PREFEITURA MUNICIPAL DE BALNEÁRIO CAMBORIÚ – PMBC  
SECRETARIA DE PLANEJAMENTO E GESTÃO ORÇAMENTÁRIA  
COMISSÃO ESPECIAL DE ANÁLISE DE ESTUDO DE IMPACTO DE  
VIZINHANÇA – CEIV

RESPOSTA AO PARECER Nº 022/2025 – CEIV – TERCEIRA ANÁLISE  
PROCESSO ADMINISTRATIVO Nº 76.474/2024 (1DOC) – CENTRAL  
TOWER

Figura 107: Acessos ao Empreendimento. Fonte: Projeto Arquitetônico (2025).

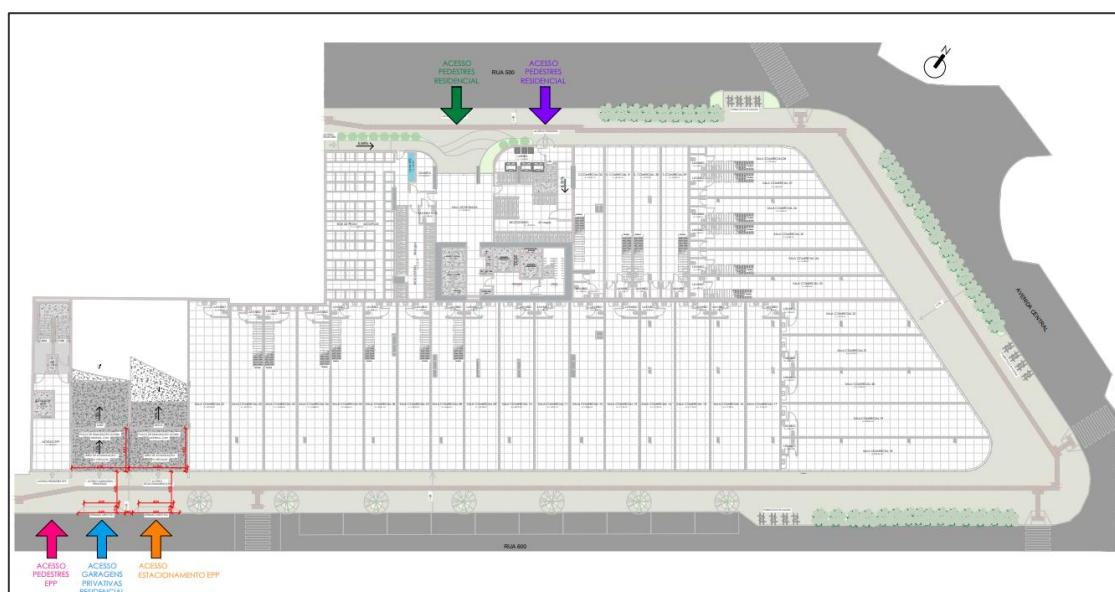
13. Em relação ao item 2.12 - Sistema Viário e o Empreendimento e 3.6 - Sistema Viário da Área de Vizinhança:

13.1. Com relação ao item 3.6.1.1. - Vias de acesso:

b) Incluiu-se o subcapítulo “3.6.1.1 as informações apresentadas na Prancha 19 do Projeto Arquitetônico atualizado (Anexo 4):

“O empreendimento prevê acessos independentes para pedestre e veículo, separando também pelo tipo de uso (residencial ou comercial).

Conforme Projeto Arquitetônico (Anexo 4), o acesso de pedestres destinado ao uso residencial será realizado pela Rua 500, enquanto o acesso de pedestres ao EPP ocorrerá pela Rua 600. Os acessos veiculares às garagens, privada e EPP, serão efetuados pela Rua 600, independentes, com largura do rebaixo do meio fio de 5,40 metros em cada acesso.

Para o uso comercial das salas, o acesso de pedestres será realizado pelas entradas específicas, de acordo com a localização das unidades, podendo ocorrer pela Rua 600, Rua 500 ou pela Avenida Central. “

Figura 125.3: Veículos estacionados em vagas p/ motocicletas. Fonte: Alameda Engenharia (2025).

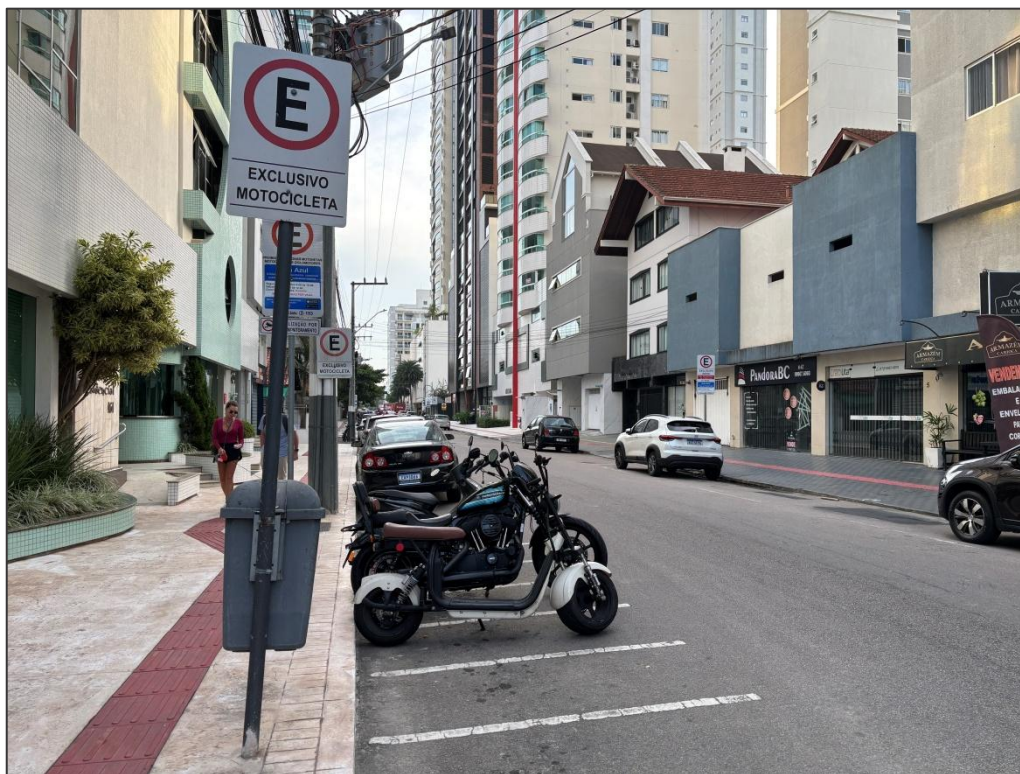
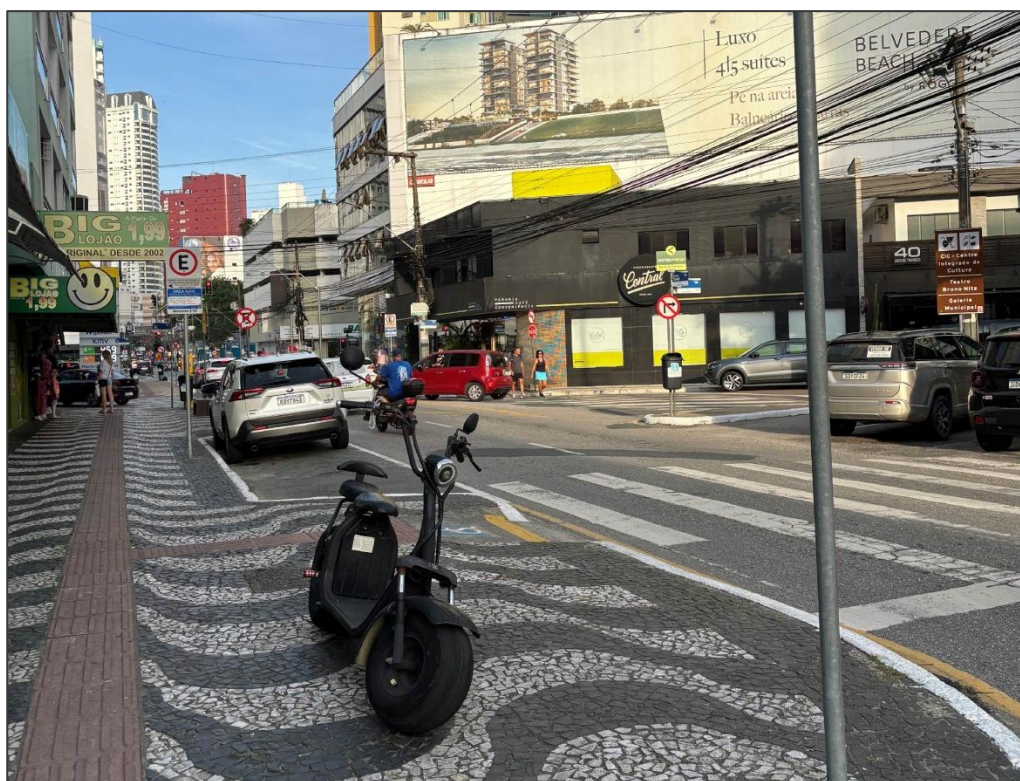
13.7. Com relação ao item “3.6.1.4.5 Estrutura Ciclovária”:

b) Foi acrescentado no subcapítulo “Micromobilidade”, a não existência de estações de patinetes e bicicletas elétricas na área do entorno.

As figuras 125.1 a 125.4 retratam pontos de acúmulo de veículos elétricos em alguns casos ordenadamente, em outros pontos utilizando espaços destinados originalmente a motocicletas e ainda, pontos de “estacionamento” desordenado.

Em geral, percebe-se uma tendência de utilização dos paraciclos ou vagas para motocicletas no caso de veículos de maior porte, sem grande desordem no entorno do empreendimento.

Não foram identificadas estações de patinetes e bicicletas elétricas na área do entorno do empreendimento.
